MEMORANDO
DSH - 913-2021

ASUNTO: Informe Técnico No.075-2021 de inspección al EsIA del proyecto
“Colinas de Villa Grecia”

**VERIFICACIÓN DEL AMBIENTE FÍSICO DEL PROYECTO
“COLINAS DE VILLA GRECIA”**

TOPOGRAFICO 25k COLINAS DE VILLA GRECIA

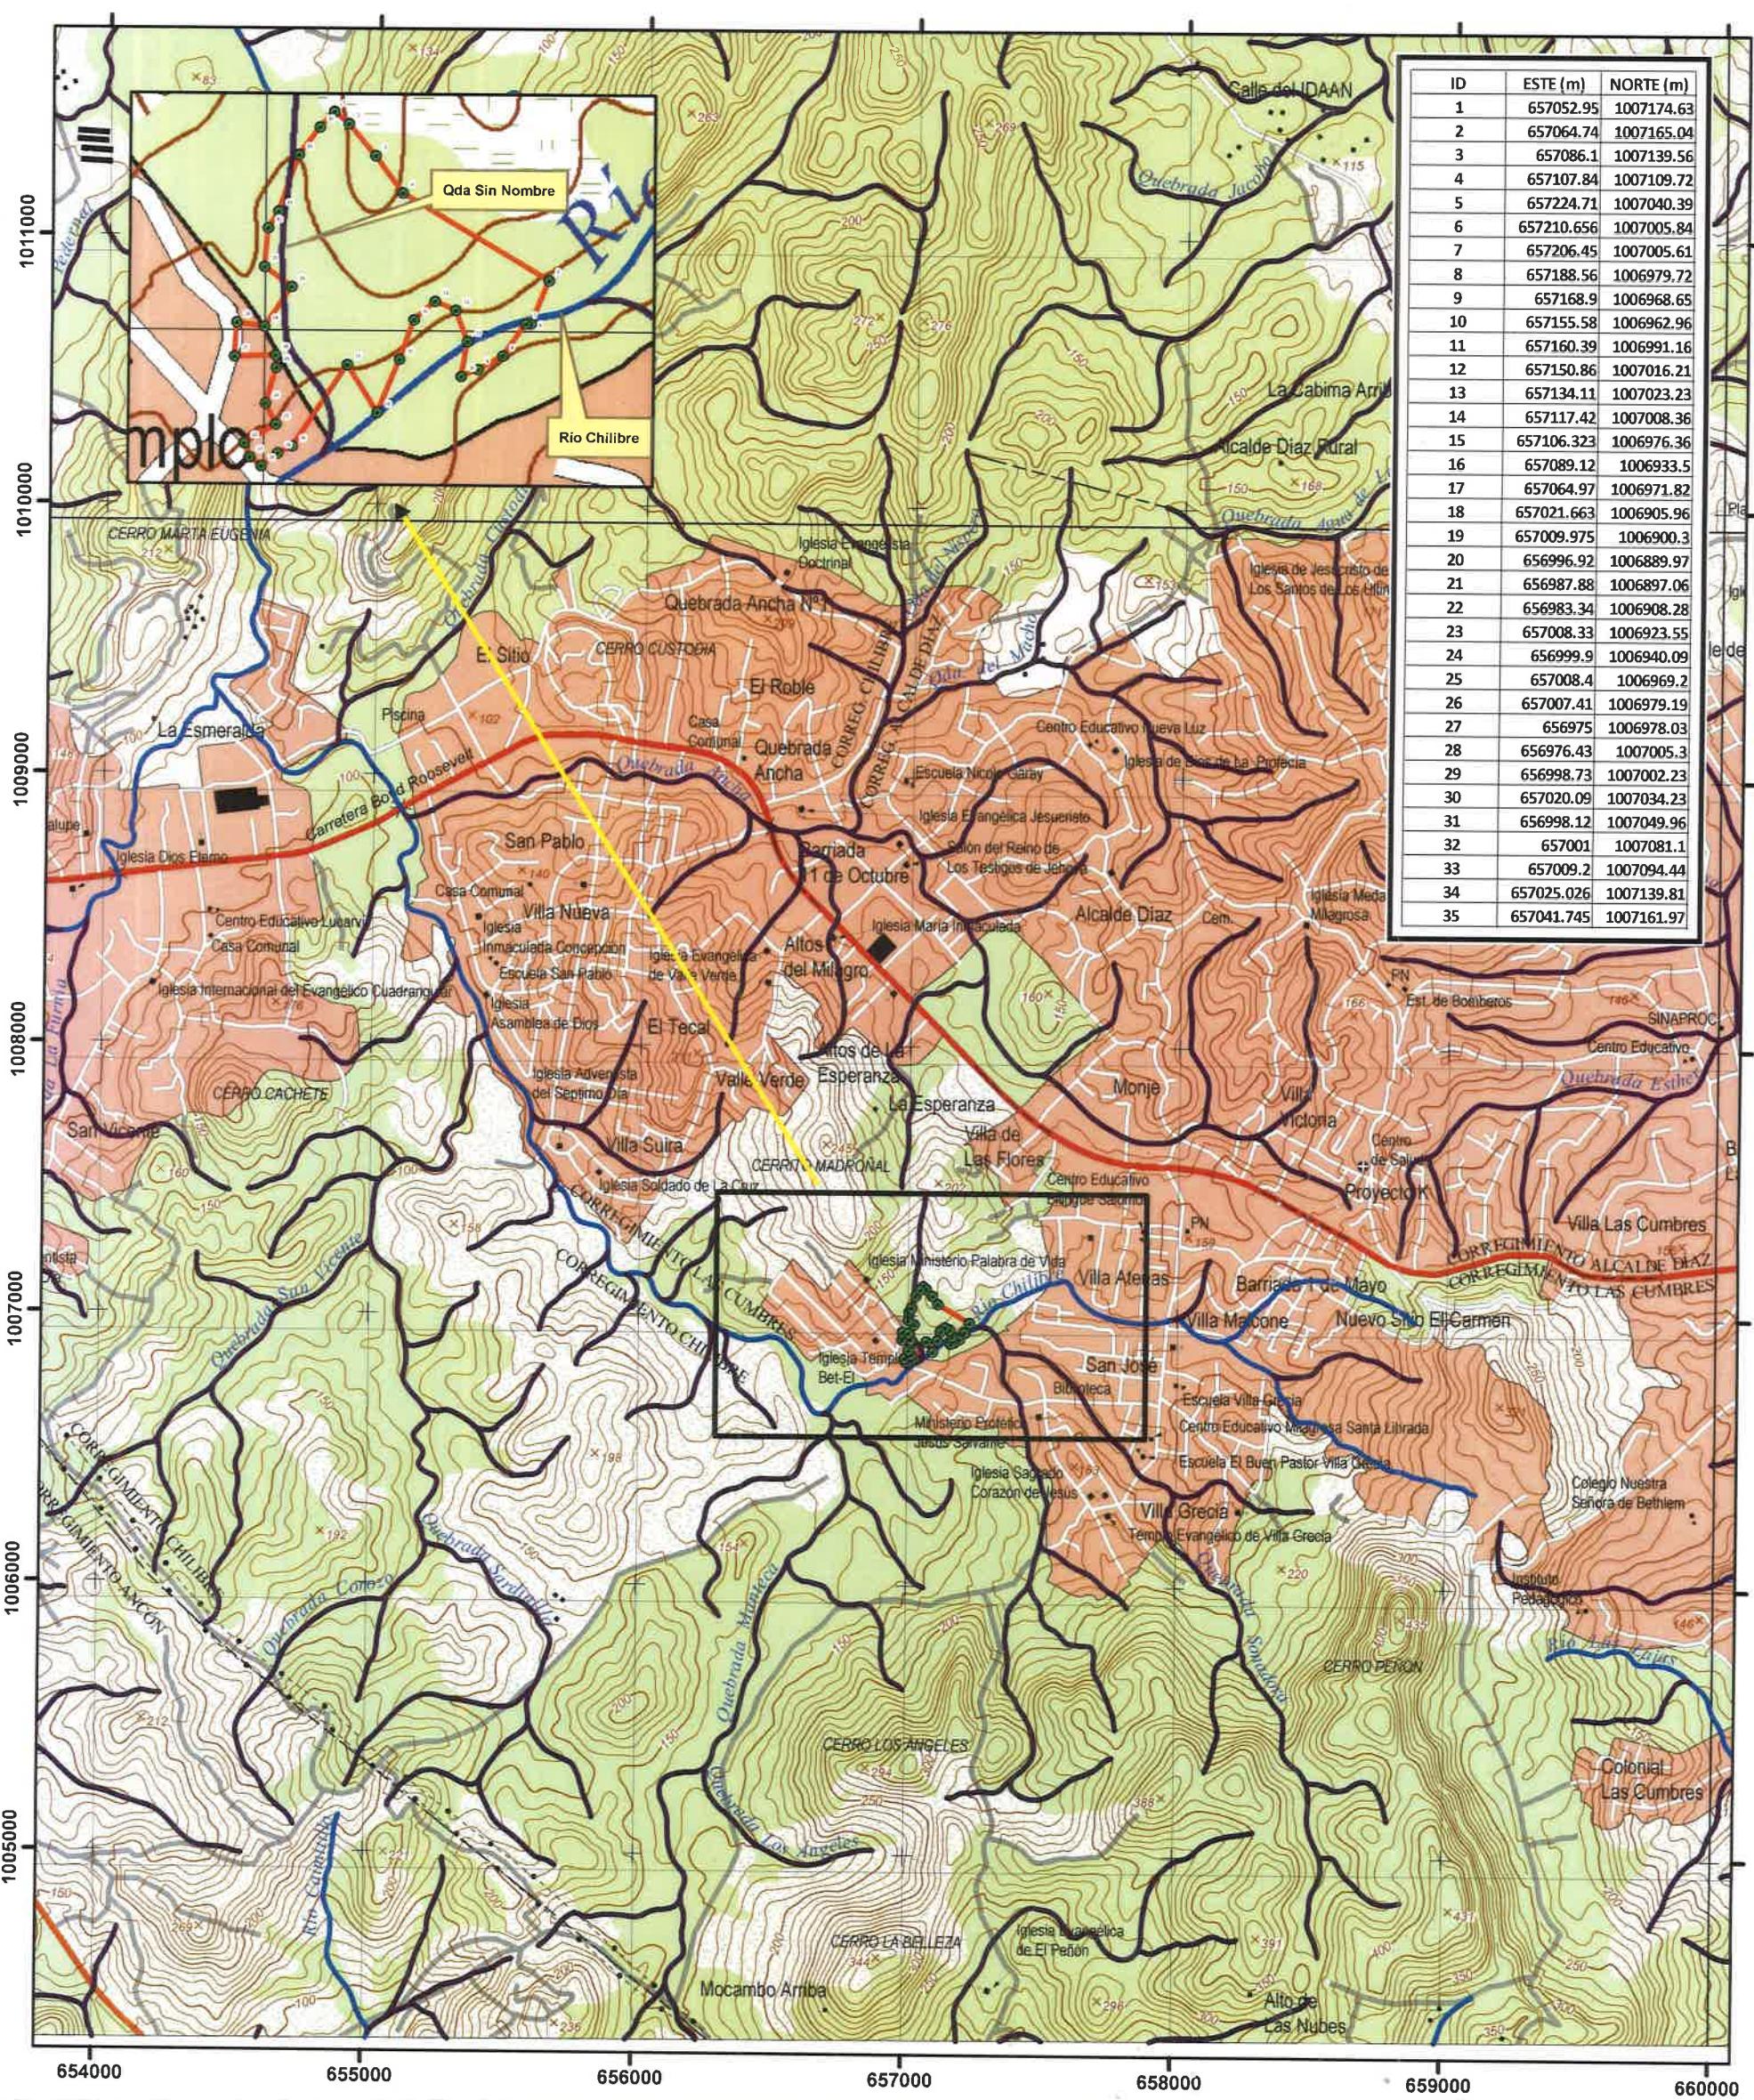
HALLAZGO 1. En las coordenadas UTM: 657003 mE/ 1007047 mN; 667024 mE/ 1007036 mN 657008 mE/ 1006943 mN se observó una quebrada que pasa dentro del área del proyecto, sin embargo el EsIA en parte de Hidrología, páginas 58,59, no se presenta la descripción de esta fuente hídrica (ver mapa adjunto).
